مشروع الحرس الوطني بالاحساء / 1220 p
الرقم: SBG-SANG-BHK-P-1220-ATC-000952

الموضوع:- خطاب السادة دار الرياض

الموضوع : متابعة تنفيذ الاعمال بموقع الأحساء

المشروع : إسكان الحرس الوطني بالإحساء

DRAINAGE SYSTEM

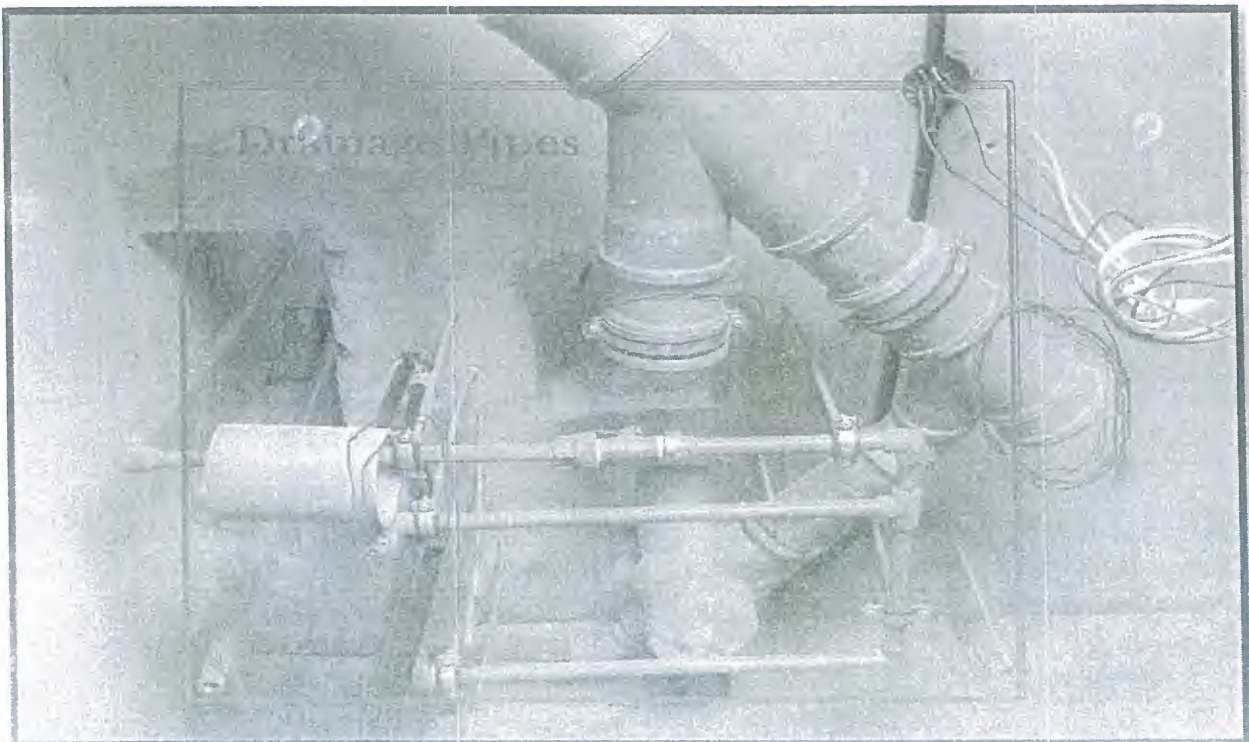
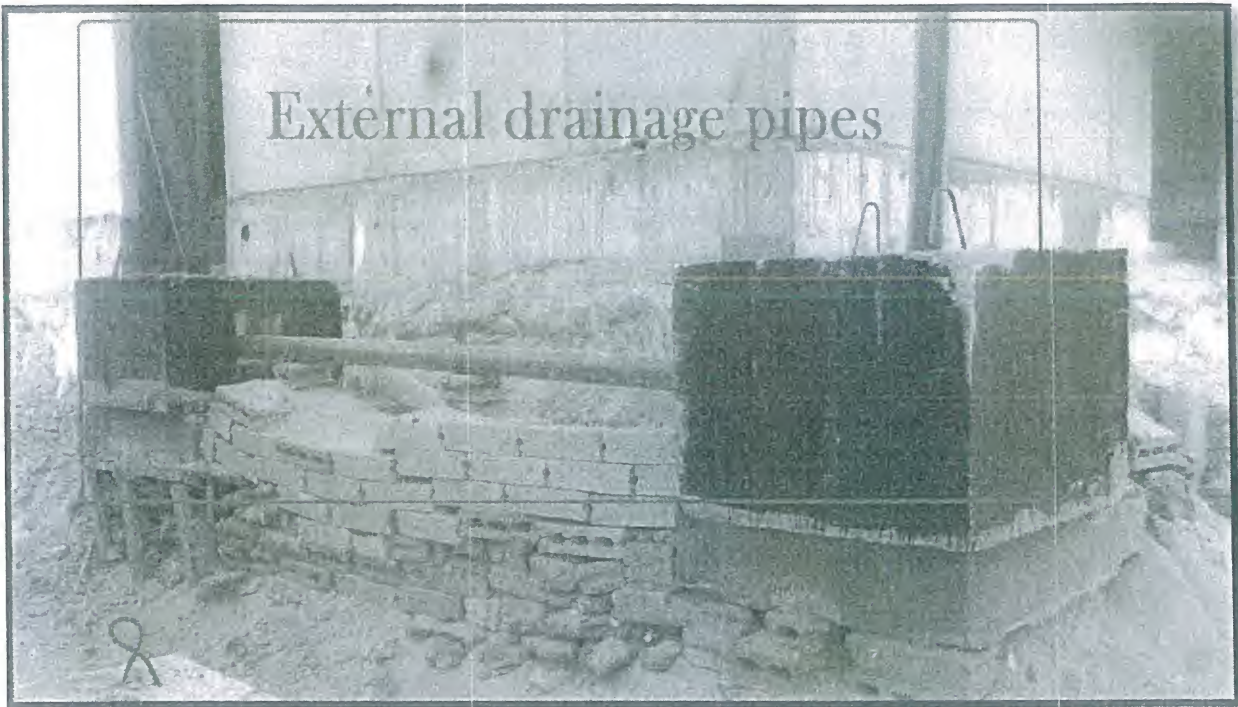
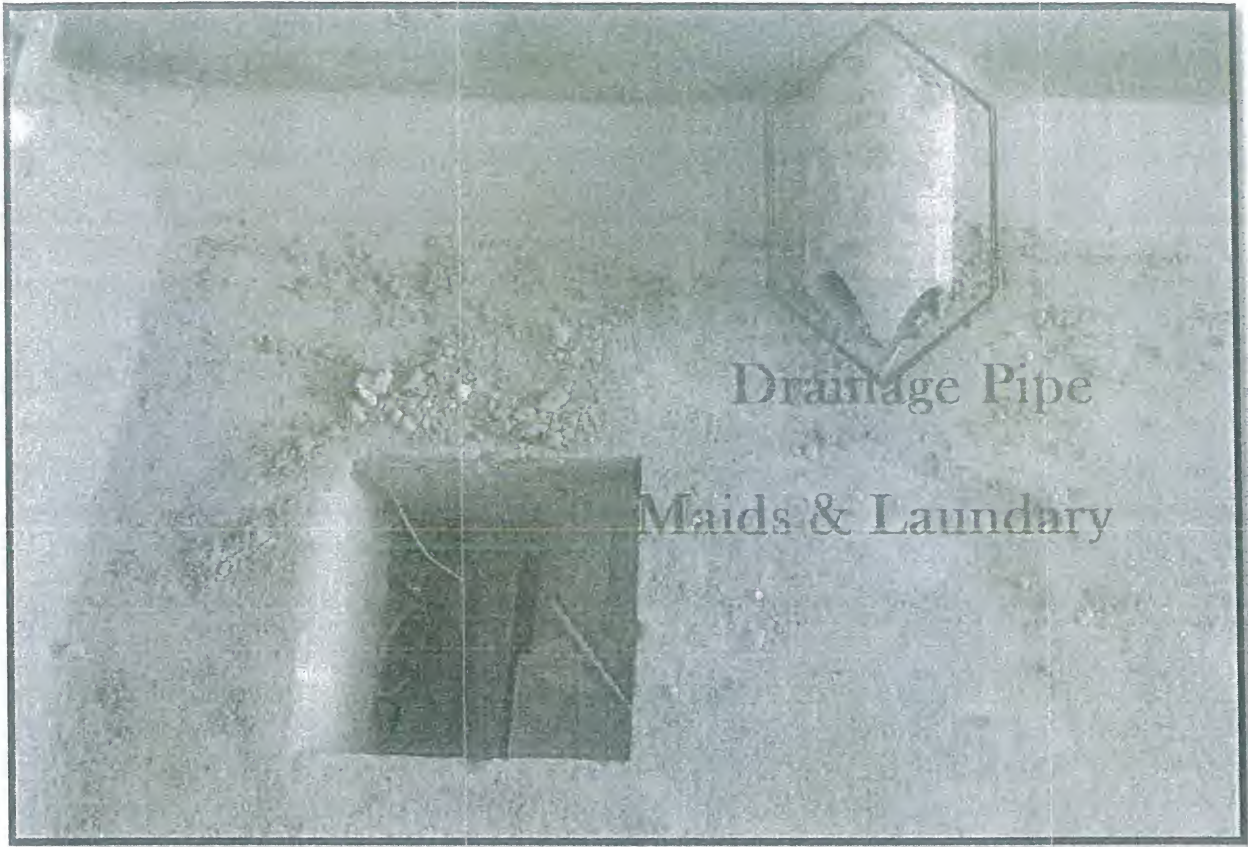
Installation & Protection of pipe not done as per specification.

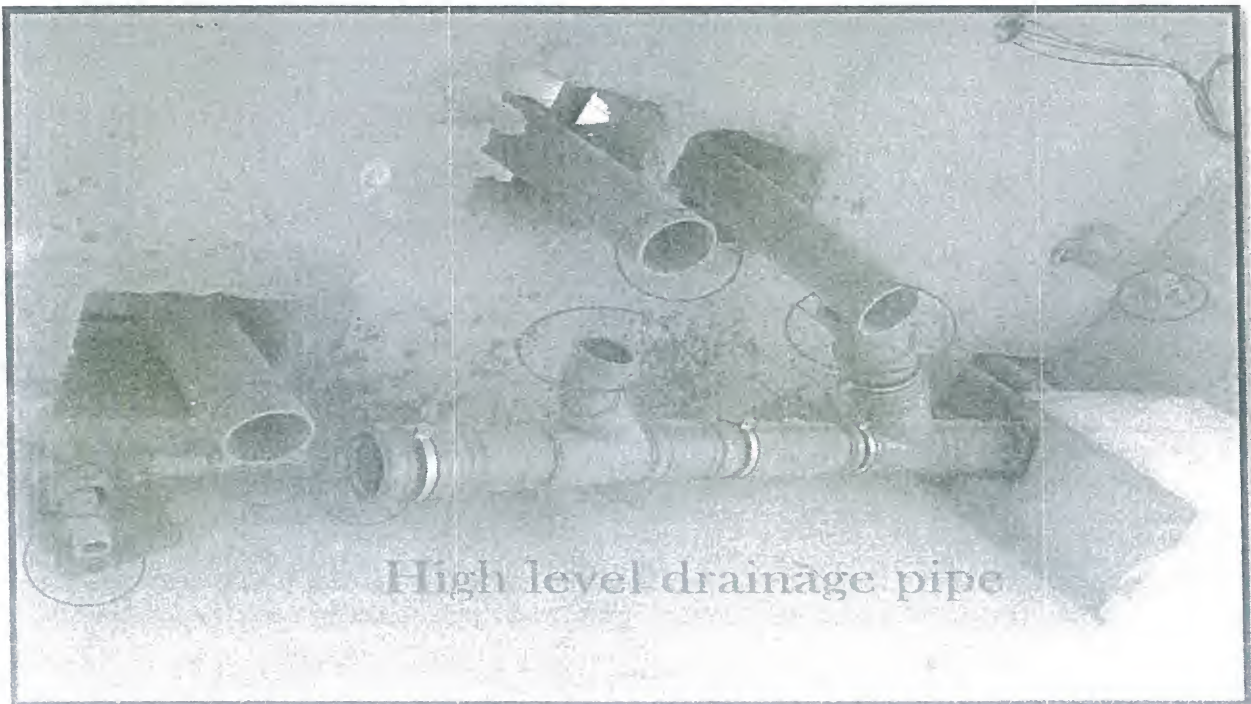
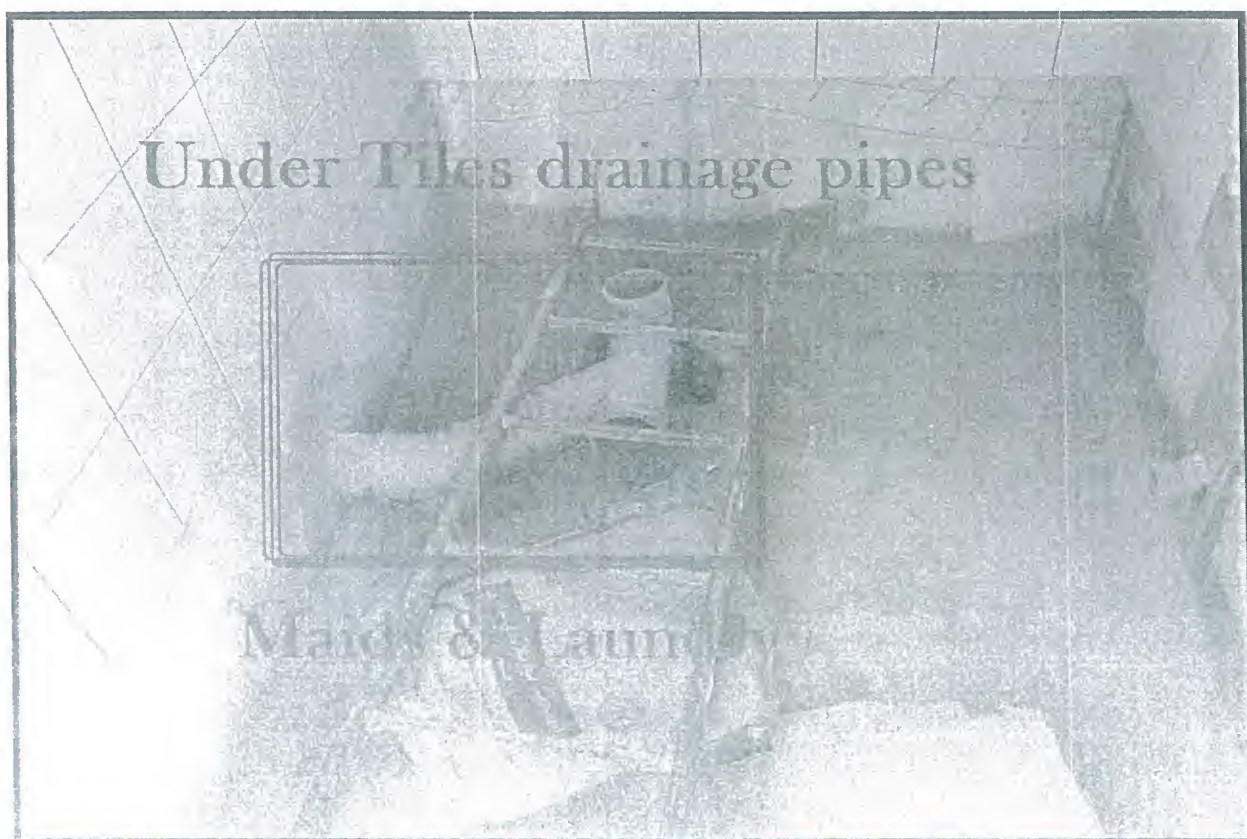
End of the pipes to be cover by plug or cap for protection.

#straightness of pipes not doe as per specification.

WATER SUPPLY SYSTEM

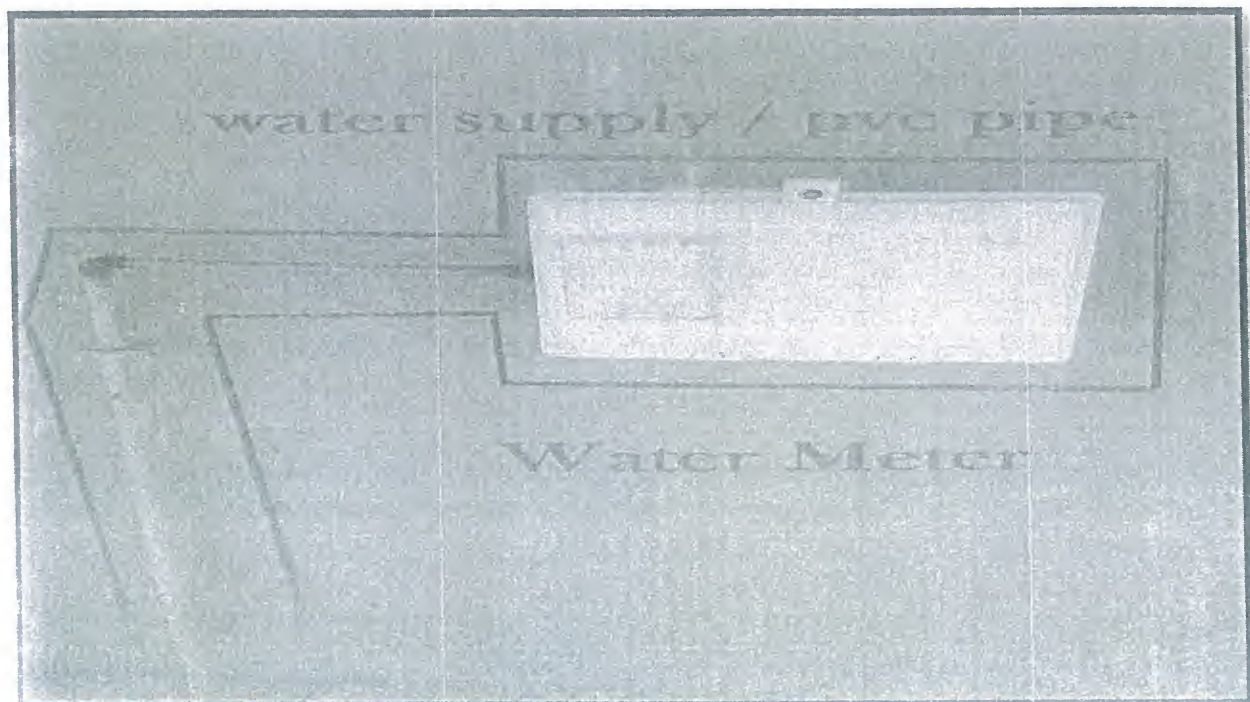
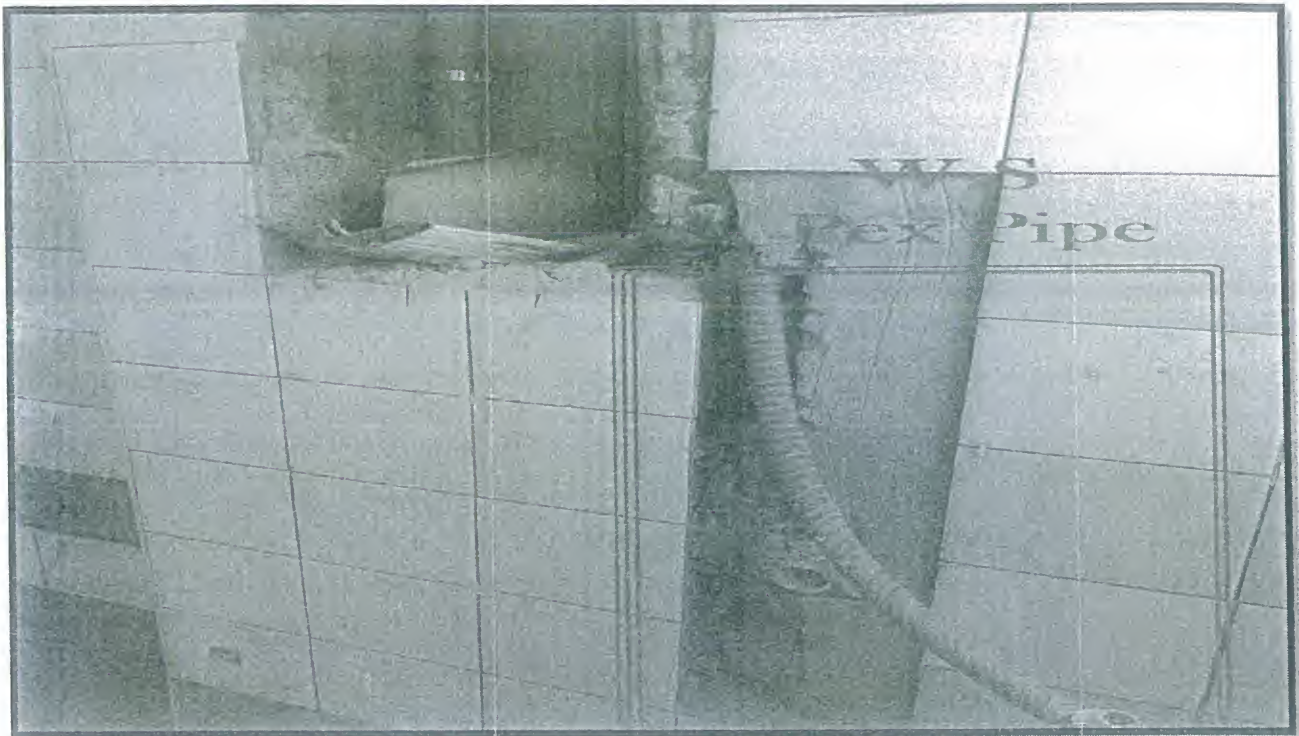
Installation & Protection of pipes not done as per specification.

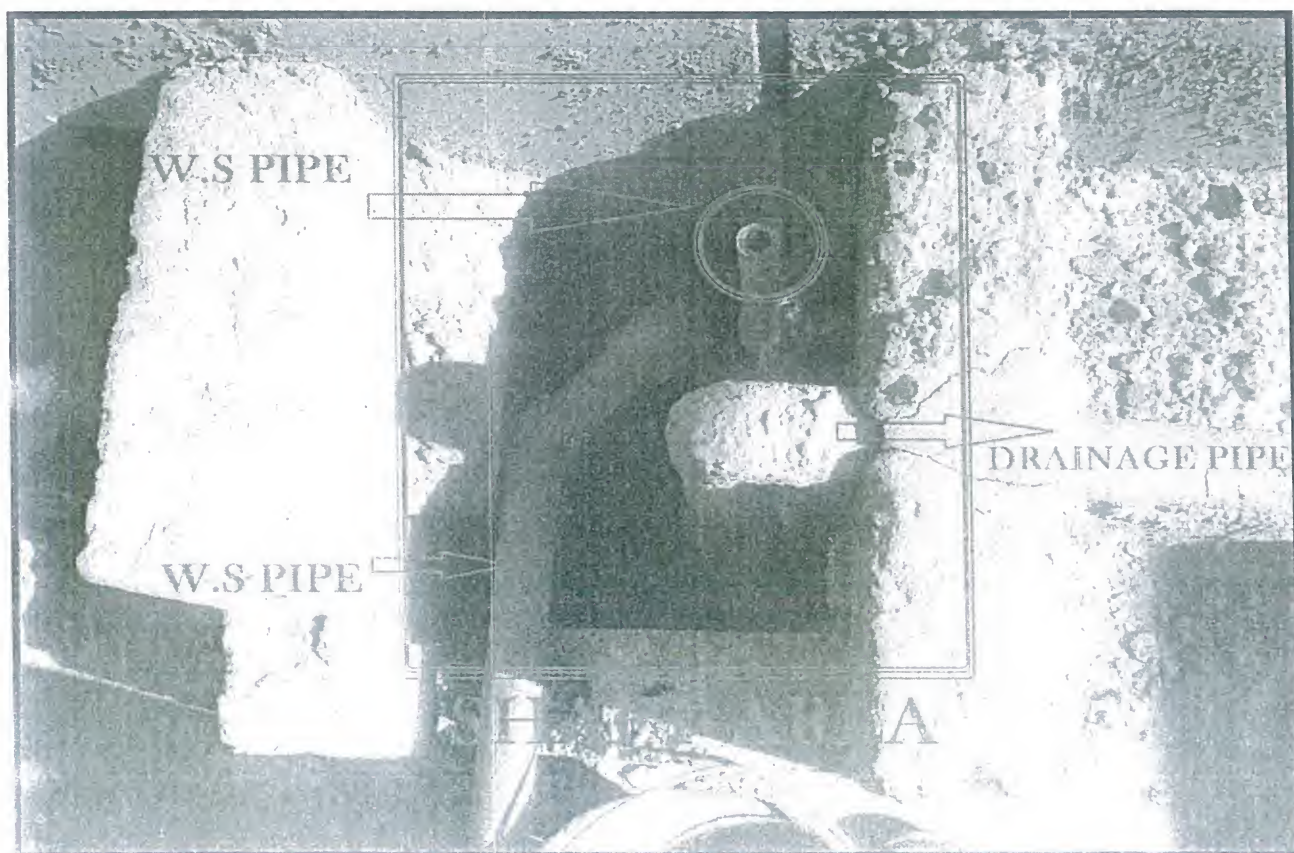
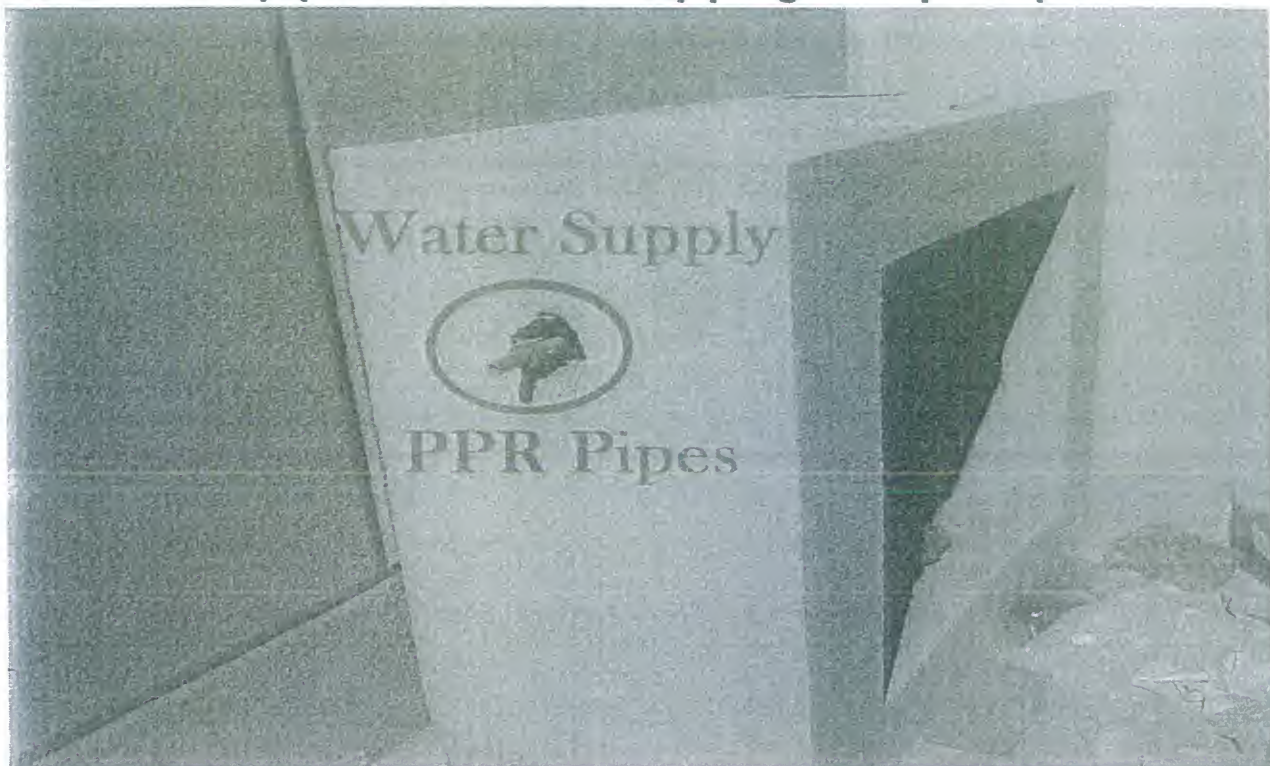
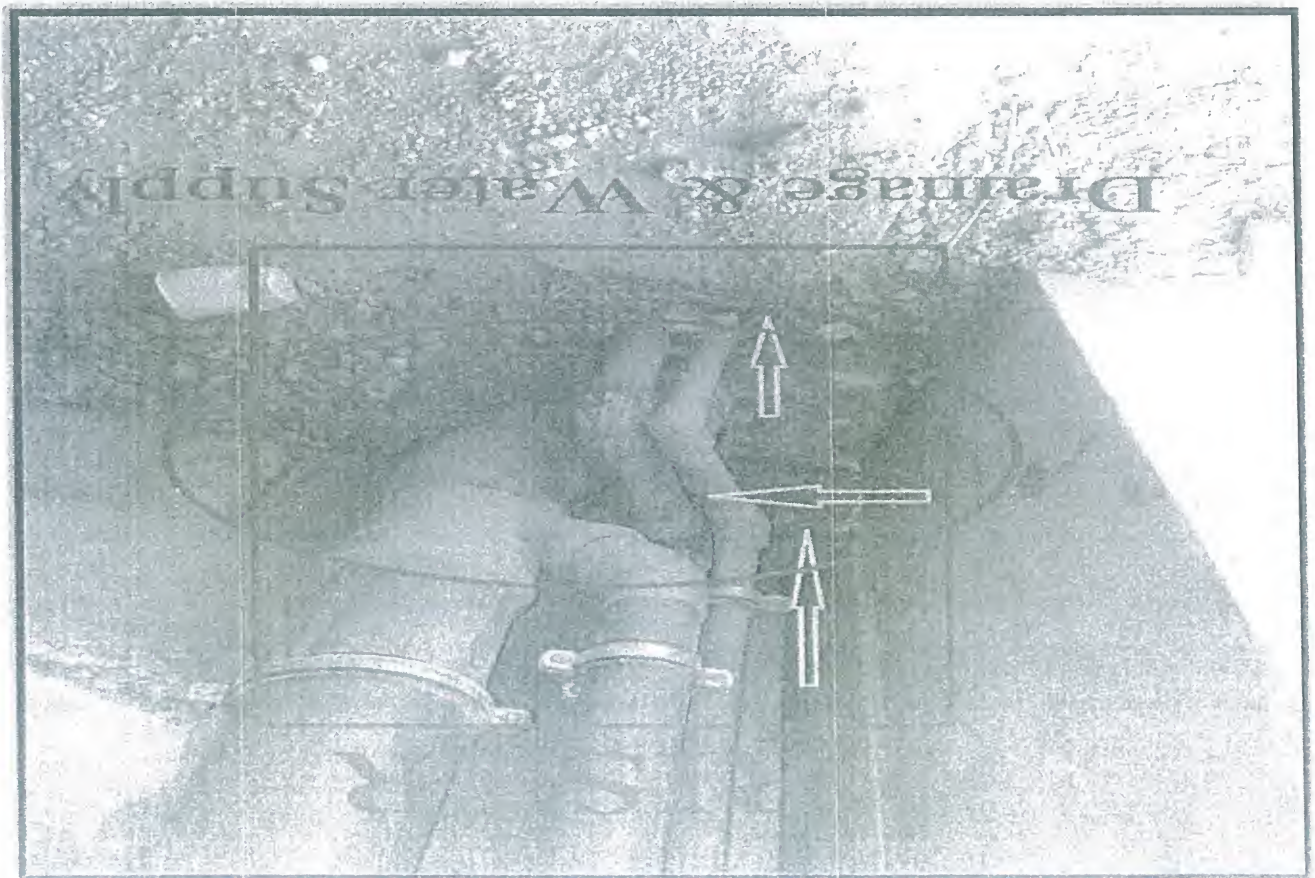
End of the pipes to be cover by plug or cap for protection.

#straightness of pipes not doe as per specification.
